改善箇所説明図

③CNG 燃料制御プログラム

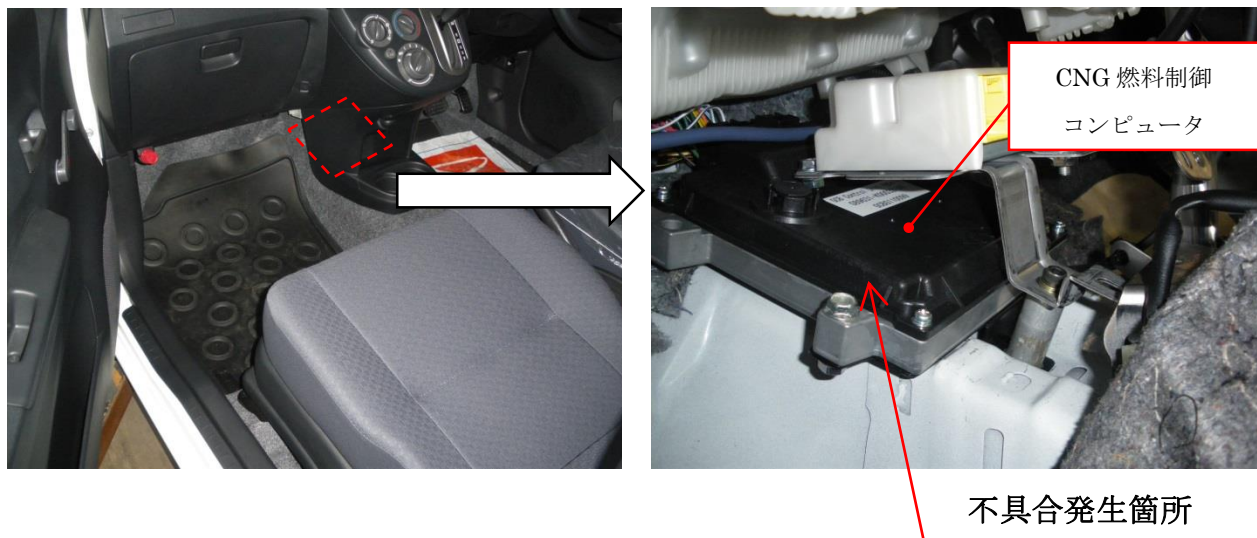
天然ガス/ガソリン併用仕様に改造した車両において、CNG 燃料制御プログラムが不適切なため、燃料供給が不足状態となることがある。そのため、エンジン制御コンピュータがセーフモードとなって警告灯が点滅し、意図する加速が得られないおそれがある。

全車両、CNG 燃料制御プログラムを対策仕様に書き換える。
